Приложение
отчет надзормск.ру

Отчет №1 от _____._____.2025 г.
определение соответствия произведенных
ремонтно-строительных работ в квартире,
расположенной по адресу: г. Москва,
ул. _____ требованиям нормативной
документации

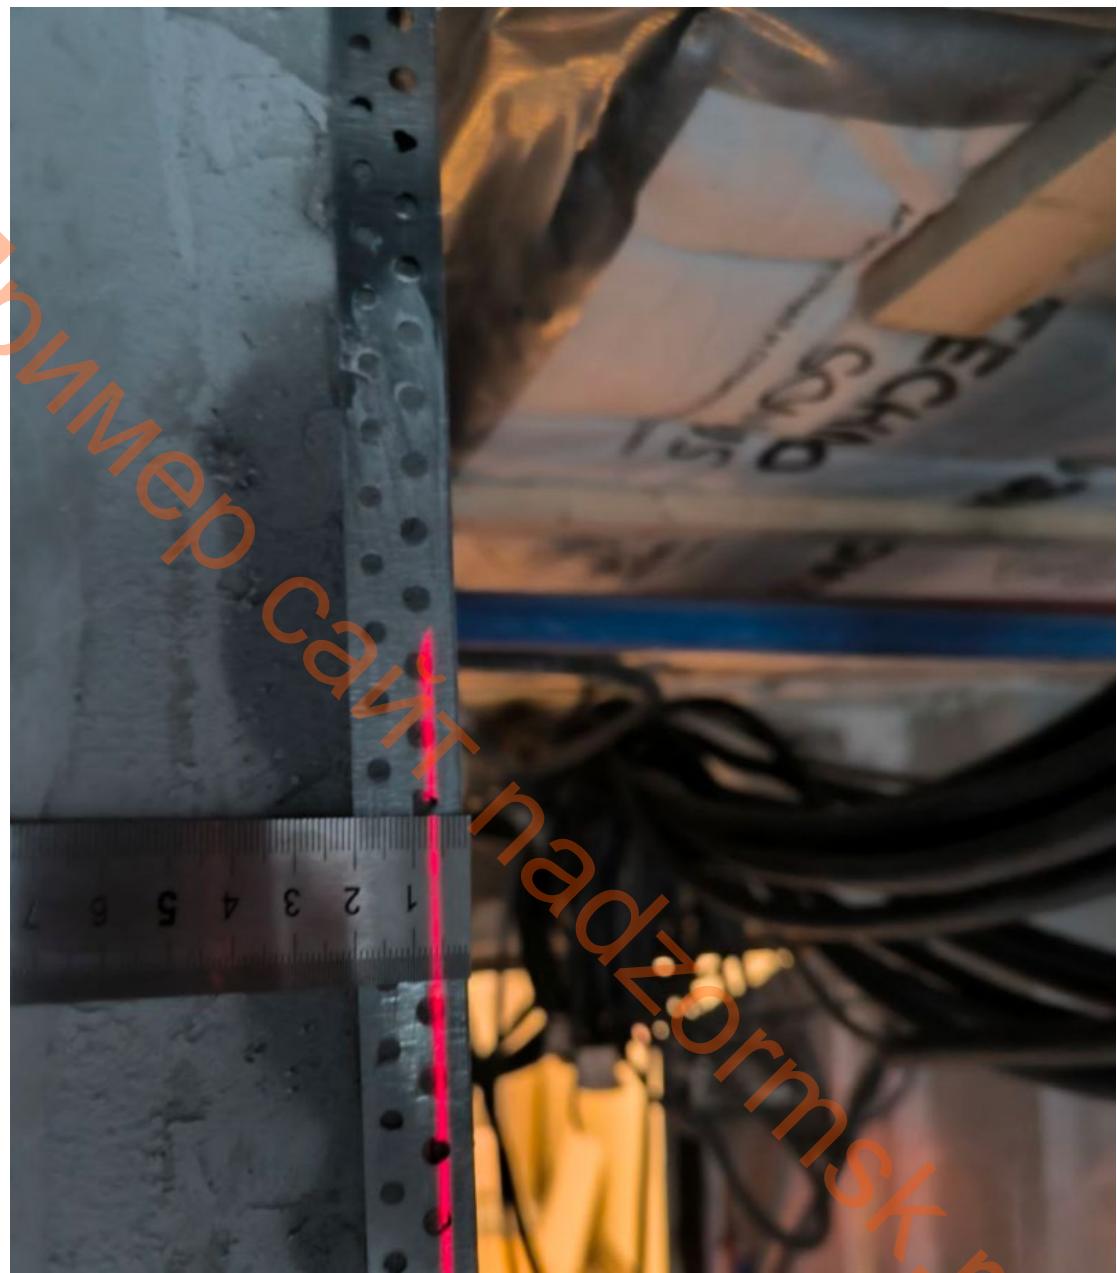
На схеме под номерами следующие дефекты:

1. Отсутствует угол 90 градусов

2. Отклонение угла стены от вертикали 5 мм.

3. Отсутствует угол 90 градусов
4. Отсутствует угол 90 градусов

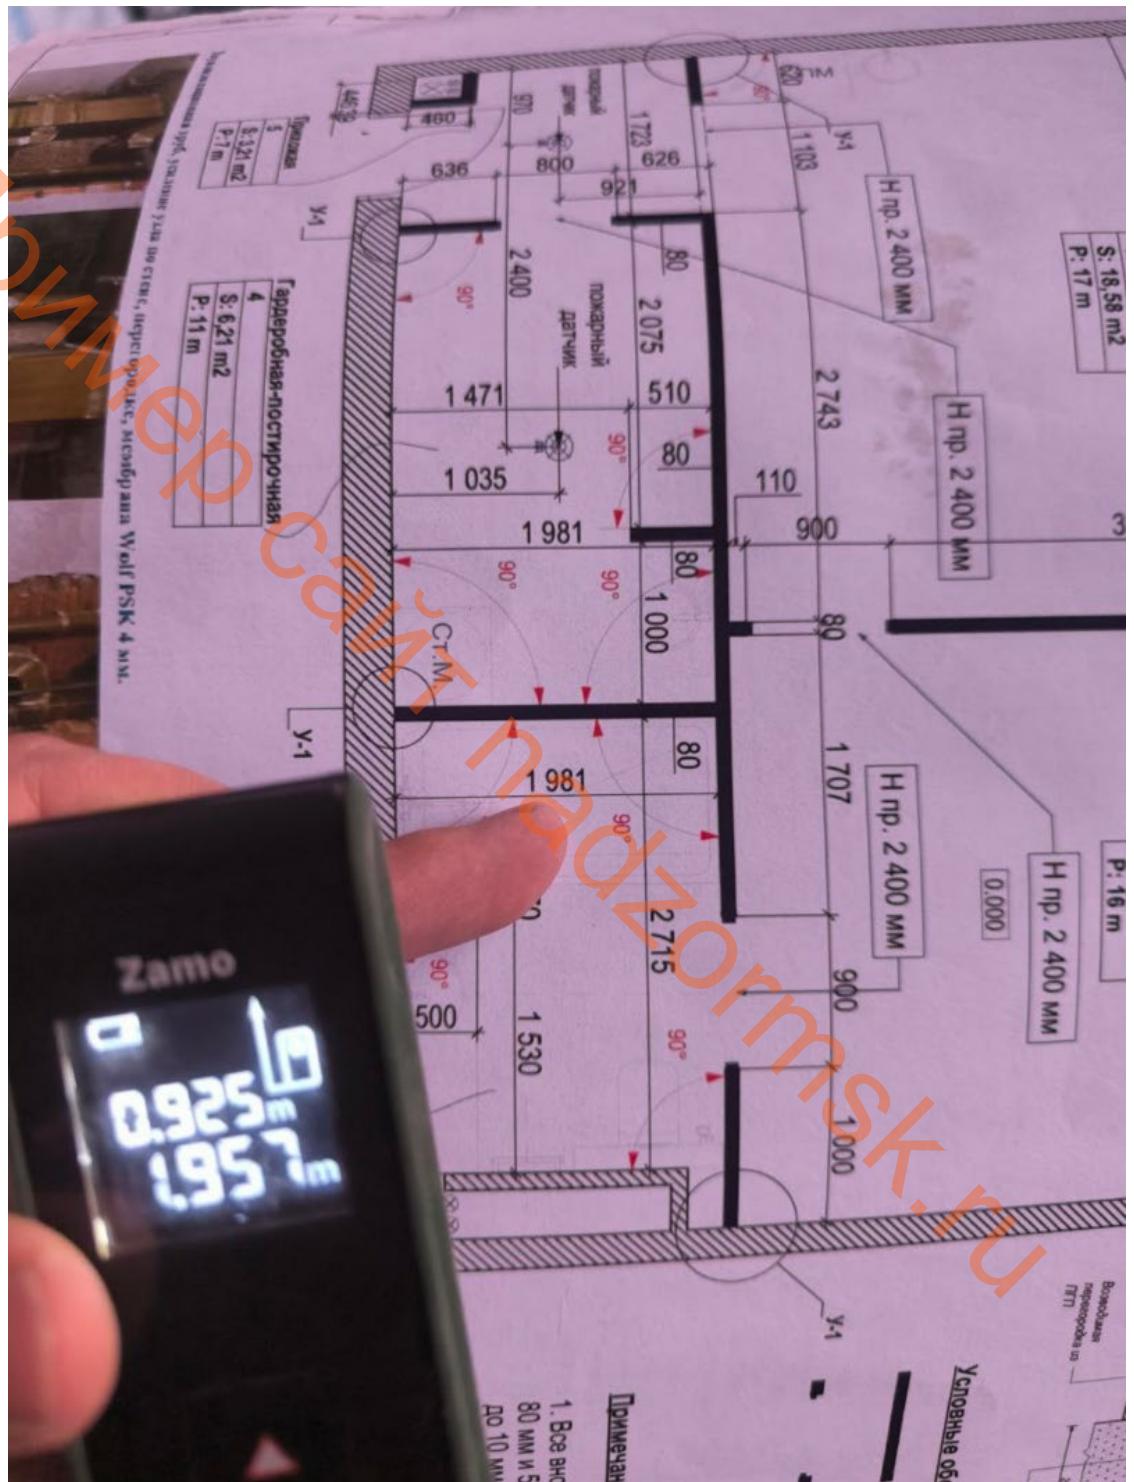
Произведены контрольные замеры соответствия привязок перегородок размерам, указанным в рабочем проекте. Выявлены следующие отклонения:

1. Гардеробная-постирочная. Ниша длиной 1993 мм. вместо 2075 мм.

2. Санузел. Глубина перегородки душевой 646 мм. вместо 500 мм. Отсутствует «Г» образный поворот перегородки. Согласно устной договоренности между Заказчиком и подрядчиком, принято решение «Г» образный выступ не делать.

1. Ширина помещения санузла 1957мм. вместо 1981 мм.

Помещение спальни.

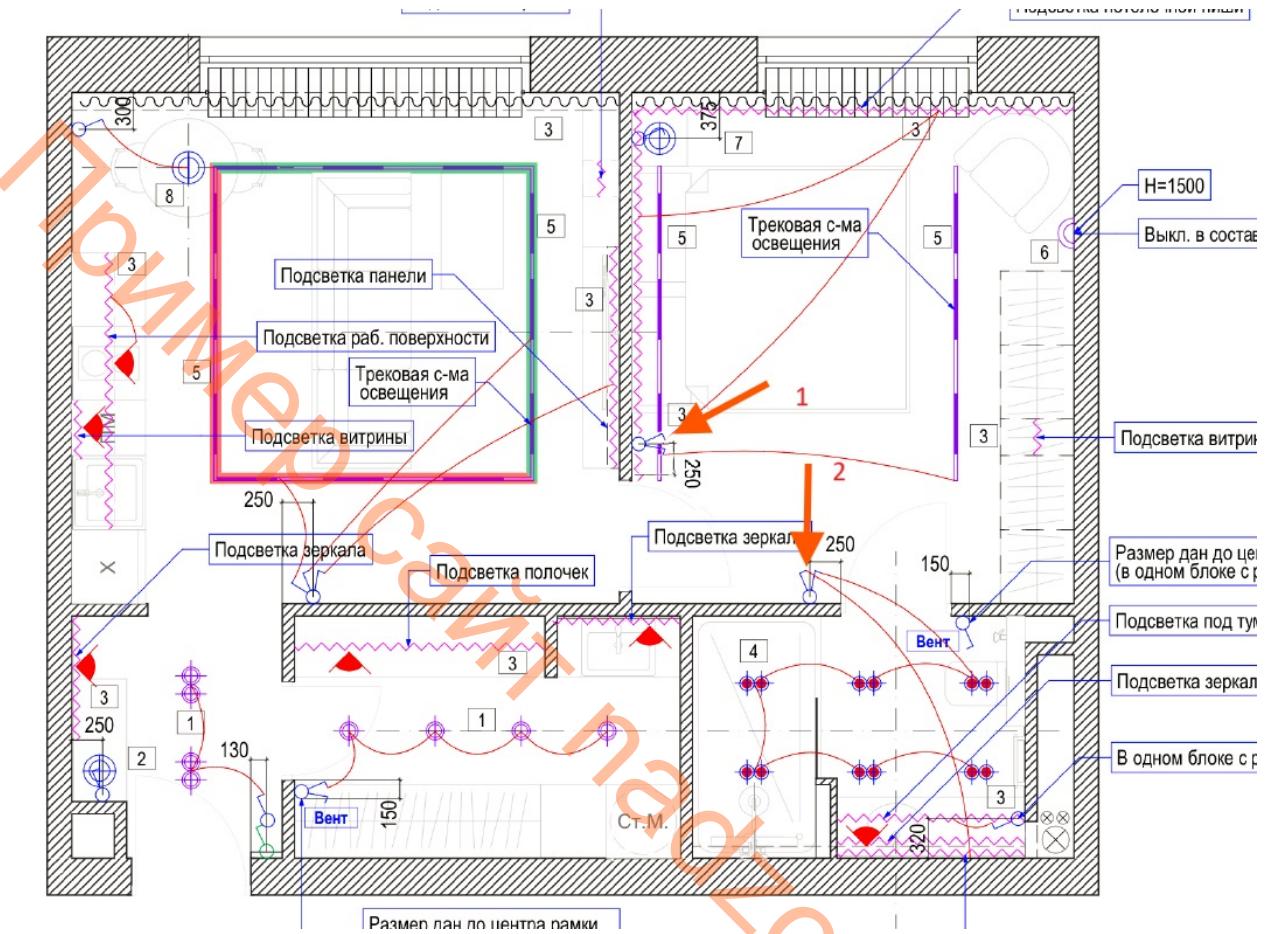
При проверке привязок выключателей выявлены следующие отклонения:

1. Привязка до центра выключателя 300 мм. вместо 250 мм.

2. Привязка до центра выключателя 260 мм. вместо 250 мм.
